シヤシ

変更項目のみ記載、記載なき項目は、
'91-9 新型車解説書および整備解説書
を参照下さい。

■ 主要変更点

リザーバタンク

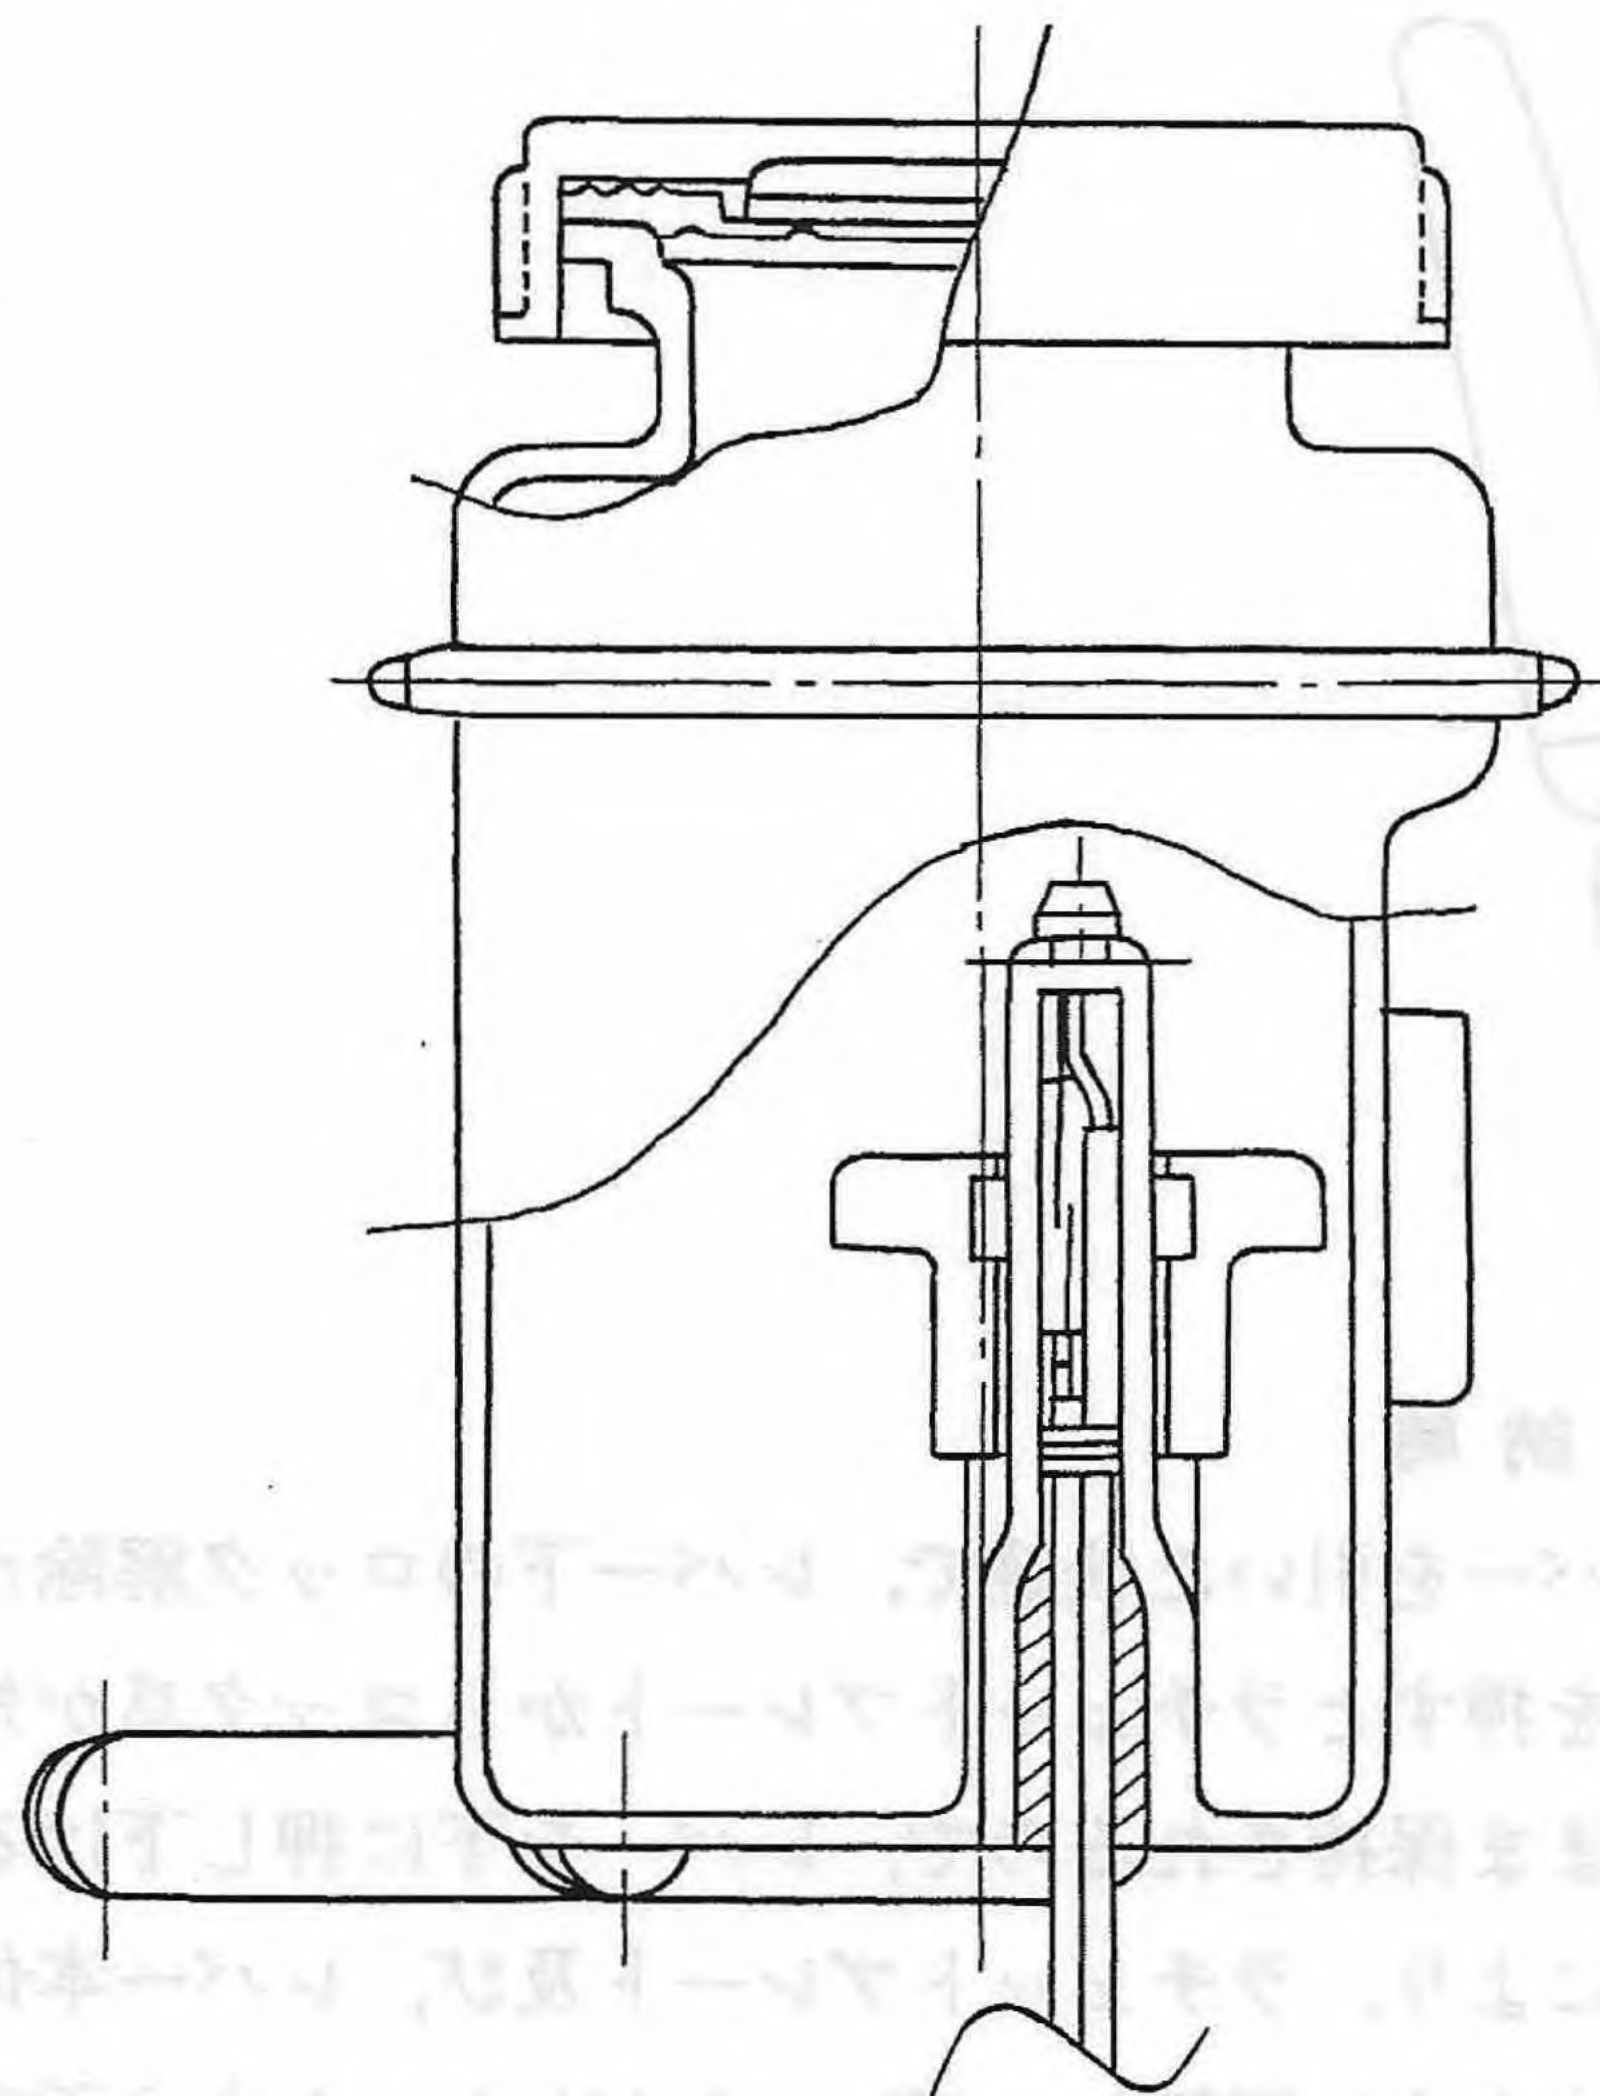
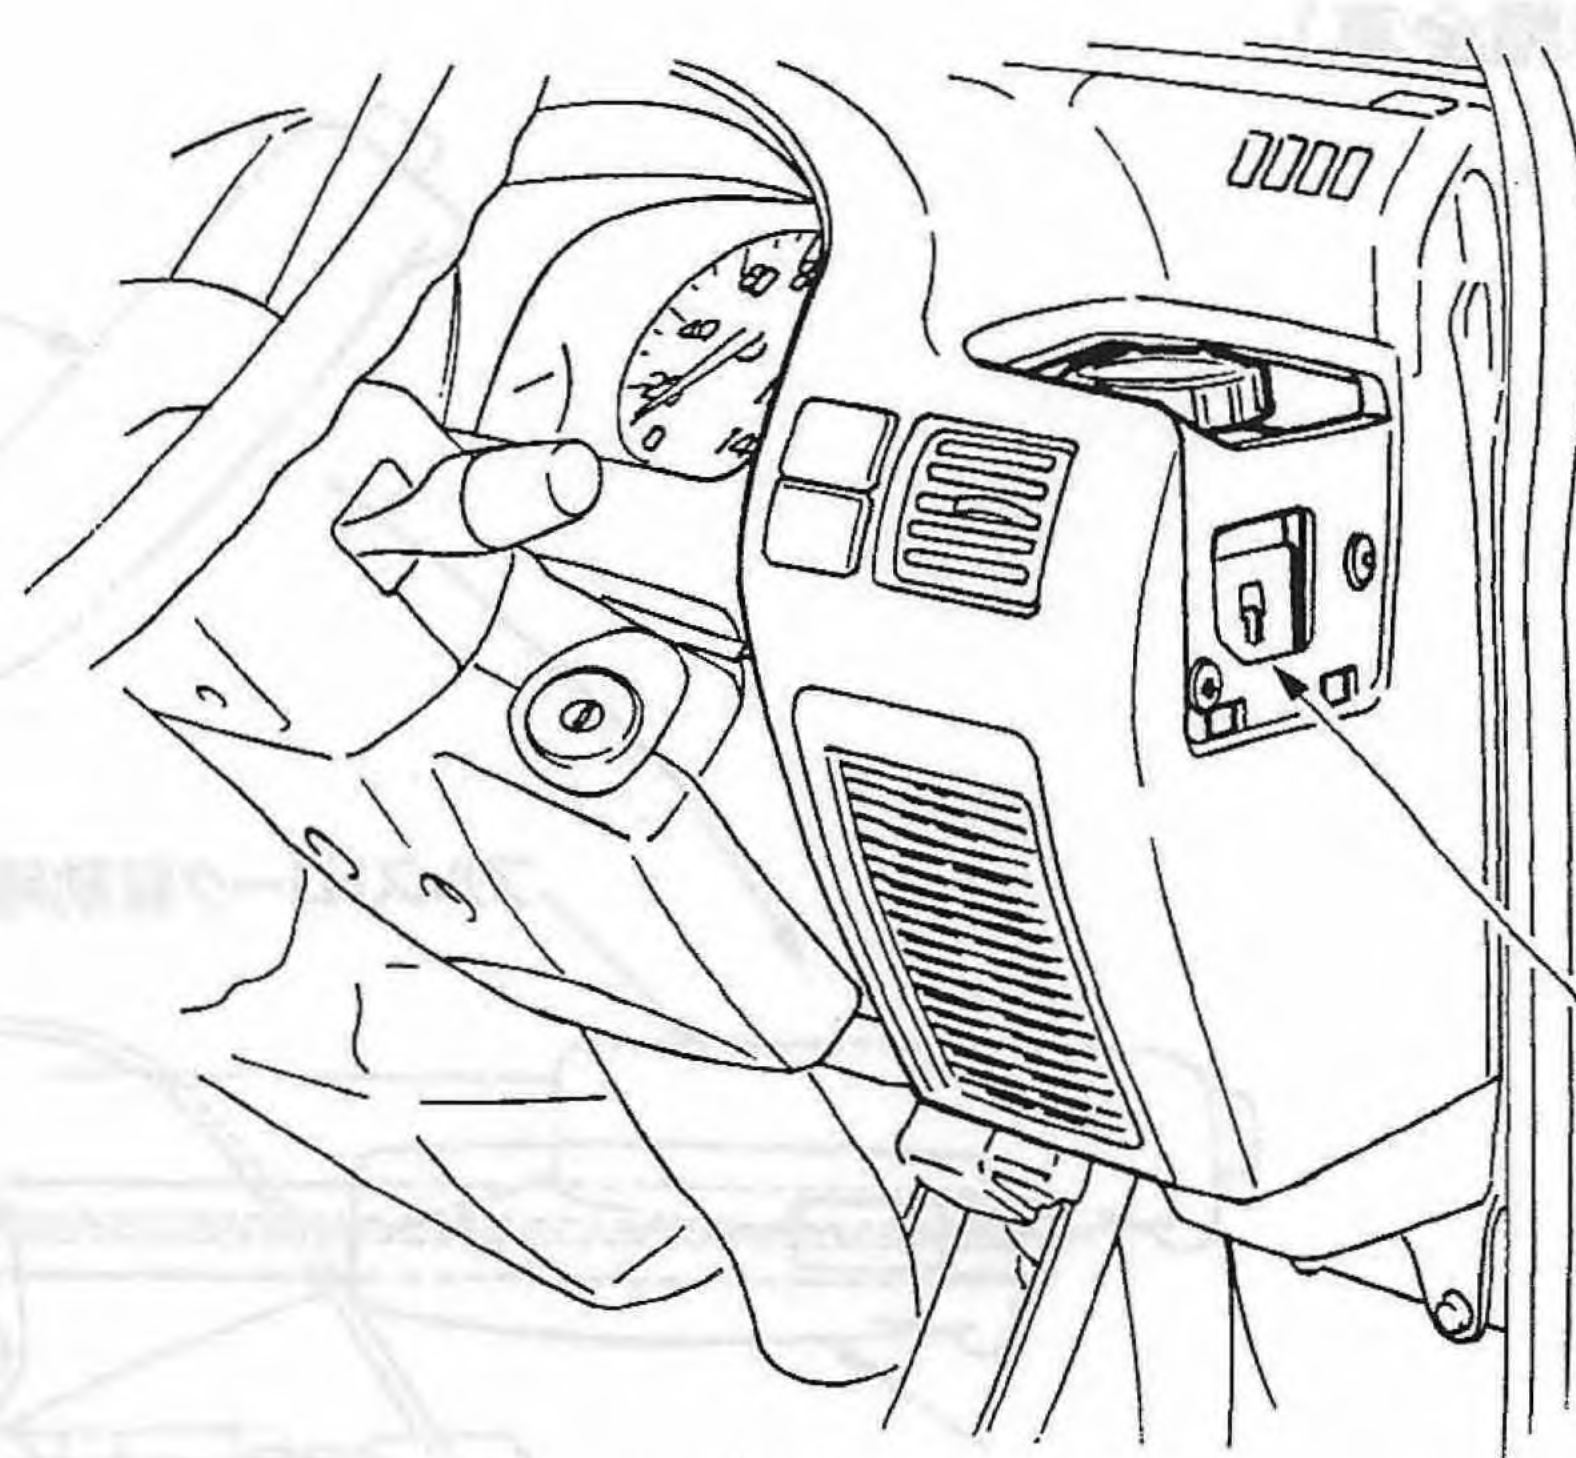
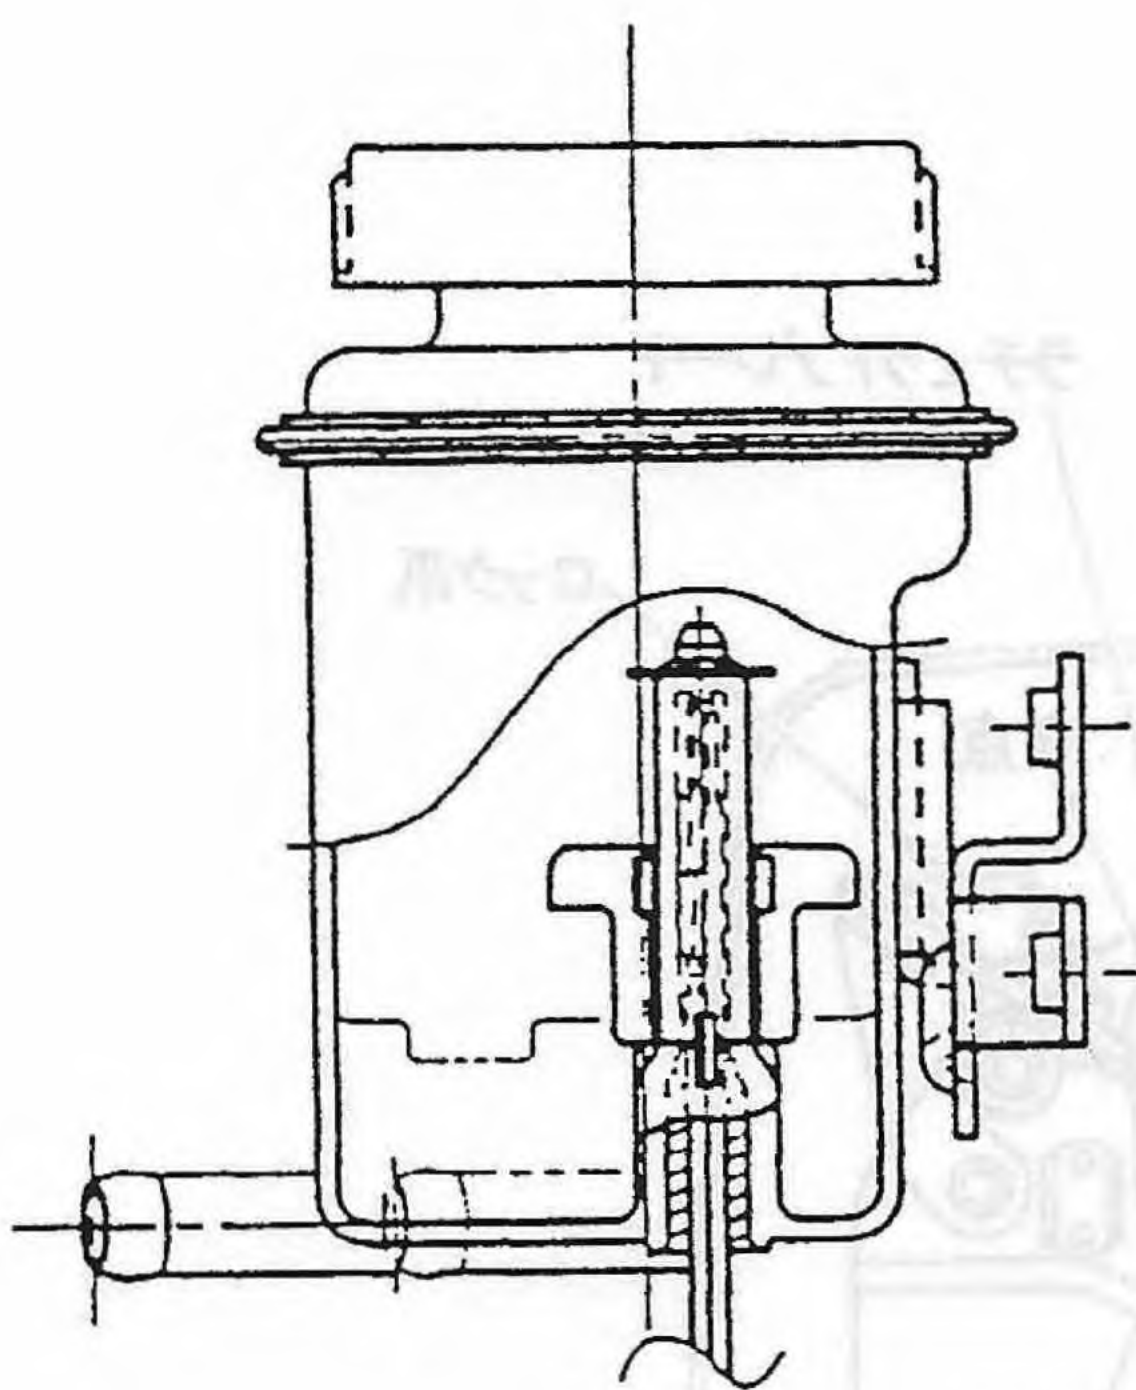
- サンバー専用品よりメーカー標準品を採用した。(全車)
